手締めハンドルのPOL継手の先端ゴムのOリング化について  
(お知らせ)

## 手締めハンドルのPOL継手の先端ゴムのOリング化について

## 手締めハンドルタイプの POL 継手先端ゴム O リング化の調査研究経緯について

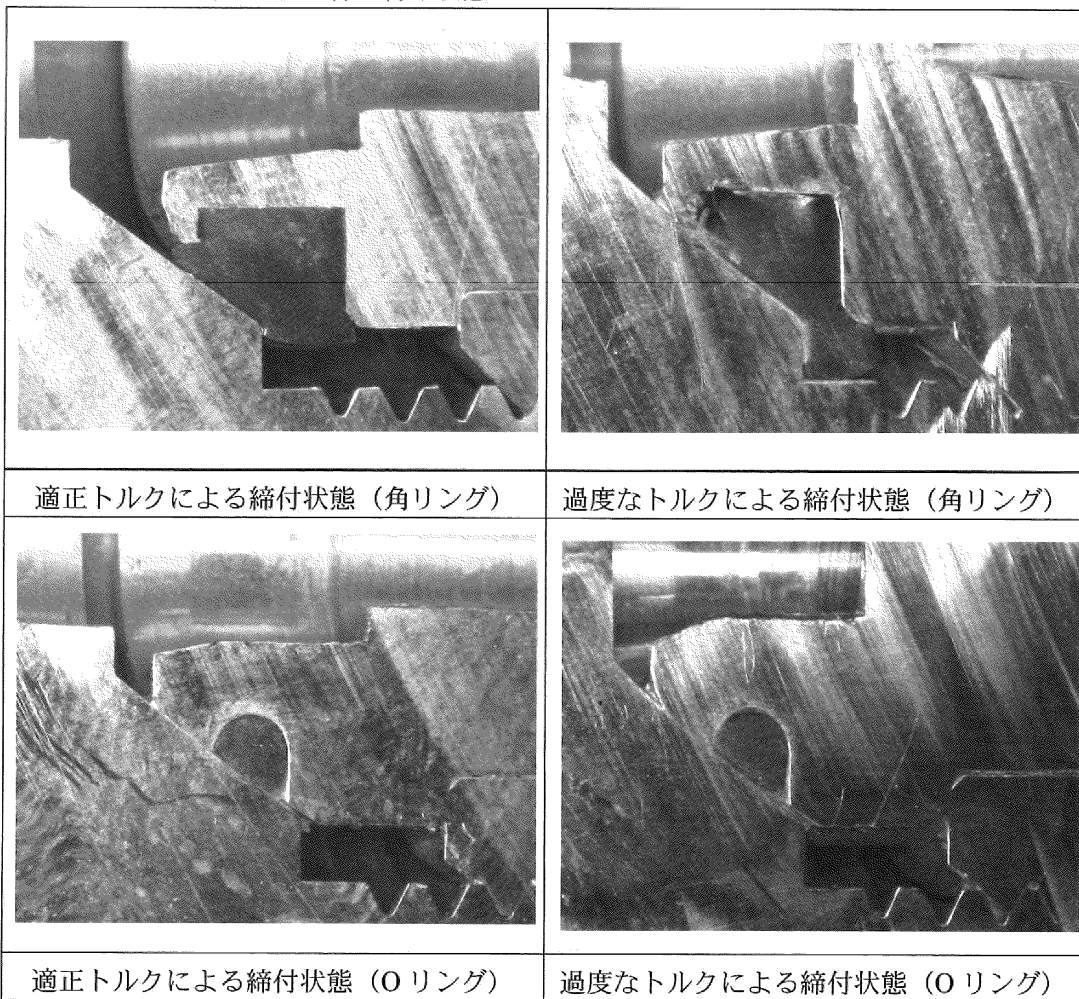
手締めハンドルタイプ（角リング）は、KHKS 1701「LP ガス販売事業者用保安教育指針」に示すように  $2\sim 3\text{N}\cdot\text{m}$  のトルクにて容器バルブに締め付けることで、能力を最大限に発揮しますが、容器交換の現場でトルク管理を行うことは難しく、また、強く締め付けた方が安全との思いこみから、推奨値を超える過度な締め付けを行い、角リングを変形・劣化させてしまうケースがみられます。

O リングを使用した製品は、W タッチ方式といわれ、ホースの POL 金具と容器バルブの POL 金具がメタルタッチとなるため、O リングの締め代が安定し、安定した気密保持、ゴム部品の劣化防止にもつながり、新タイプは安全面でメリットが増します。

平成 19 年度以降、ホース技術 WG を中心に検討してきた結果、手締めハンドルタイプの POL 継手の先端を現状使用している角リングから、スパナ締めタイプで使用している P10A の O リングに変更することで、互換性を図るとともに着脱性の向上につながるとの結論に至りました。
